Mission régionale d'autorité environnementale
BOURGOGNE - FRANCHE - COMTÉ

**Avis de la Mission Régionale d'Autorité environnementale
de Bourgogne-Franche-Comté
sur le projet éolien « les Hauts de la Rigotte »
sur les communes de La Quarte, La Rochelle, Molay
et Charmes-Saint-Valbert (70)**

N °BFC-2022-3427

Sources : cartographies DREAL BFC et Grand Est sur les projets éoliens (juillet 2022)

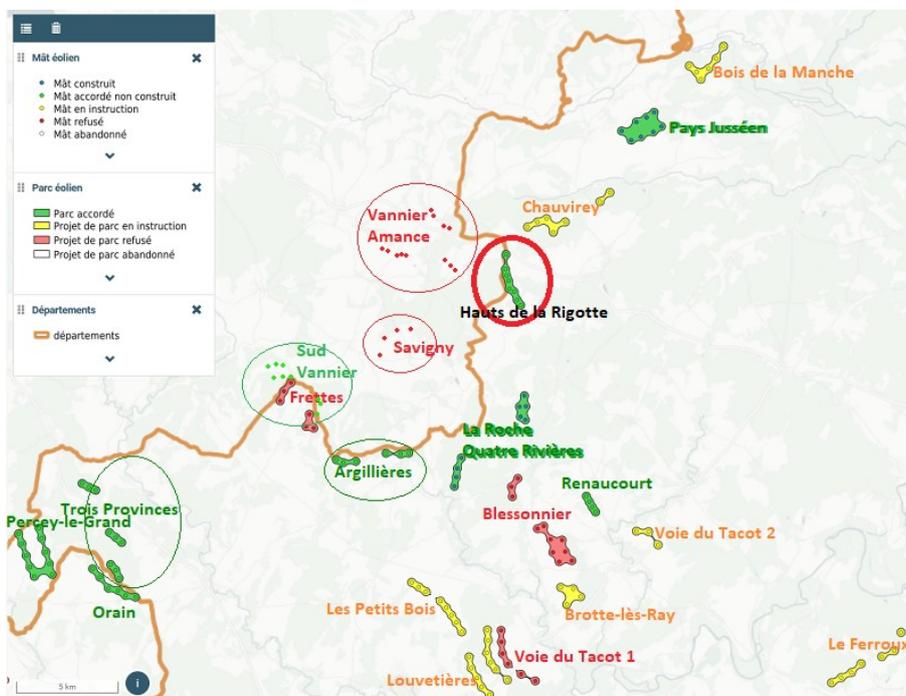
Trois autres projets éoliens sont pris en compte dans le dossier pour l'analyse des effets cumulés⁸ : La Roche Quatre Rivières (9 éoliennes, à 4,5 km), Pays Jusséen (8 éoliennes, à 8 km) et Vannier-Amance (17 éoliennes, à 4 km). Les 2 premiers sont en fonctionnement. Les compléments de 2022 indiquent que celui de Vannier-Amance a été construit, mais omettent de préciser que son autorisation d'exploiter a été annulée. Plusieurs autres projets éoliens mériteraient d'être considérés : Sud Vannier (9 éoliennes autorisées, à 11 km), Argillières (6 autorisées, à 9,5 km), Renaucourt (4 autorisées, à 10 km), Chauvirey (7 en instruction, à 1,7 km), Bois de la Manche (6 en instruction, à 13 km), Voie du Tacot 2 (3 en instruction, à 12 km), Brotte-lès-Ray (4 en instruction, à 14 km), les Petits Bois (8 en instruction, à 14,5 km) et les Louvetières (11 en instruction, à 16 km). **La MRAe recommande d'actualiser le contexte éolien de l'aire d'étude éloignée et, en conséquence, l'analyse des effets cumulés.**

Concernant le milieu naturel, les impacts cumulés sont jugés faibles, notamment du fait de la distance entre les parcs éoliens. L'effet « barrière » pour la faune volante semble cependant sous-évalué si on tient compte de tous les projets autorisés ou en instruction à ce jour. **La MRAe recommande d'approfondir l'analyse de l'effet barrière engendré par le projet sur les déplacements de la faune volante sensible à l'éolien, en tenant compte de l'ensemble des parcs éoliens en fonctionnement ou en cours d'instruction dans le secteur.**
